ГОСТ 27834—95

ЗАМКИ ПРИВАРНЫЕ ДЛЯ БУРИЛЬНЫХ ТРУБ

Изменение № 1 ГОСТ 27834—95 Замки приварные для бурильных труб. Технические условия

Рисунок 2

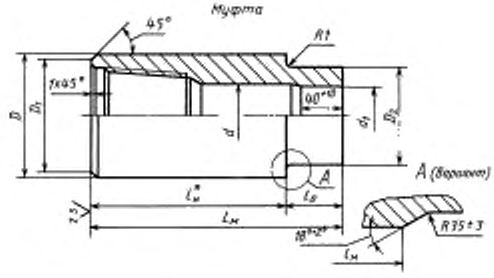
рисунок 2. Заменить обозначение: «$R1{,}5max$» на «$R1{,}5_{-0{,}7}$»;

рисунок 3. Заменить обозначение: «$R1$» на «R_1».

Рисунок 5

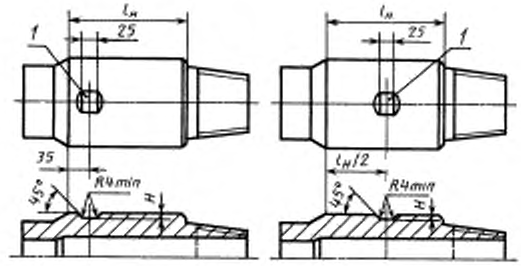
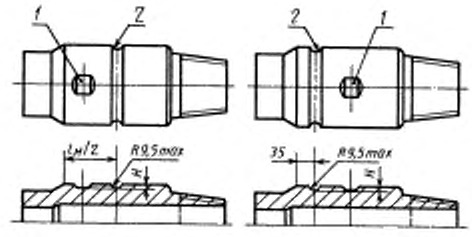
Пункт 4.16. Рисунок 5:

- исполнение А. Заменить значение размера: «35» на «40*»;

- исполнение Г. Значение размера «35» дополнить знаком сноски *;

* При выполнении поверхностного твердосплавного упрочнения должно быть увеличено на ширину наплавленного слоя»;

поясняющие данные. Заменить слова: «для группы прочности А» на «для группы прочности Л».
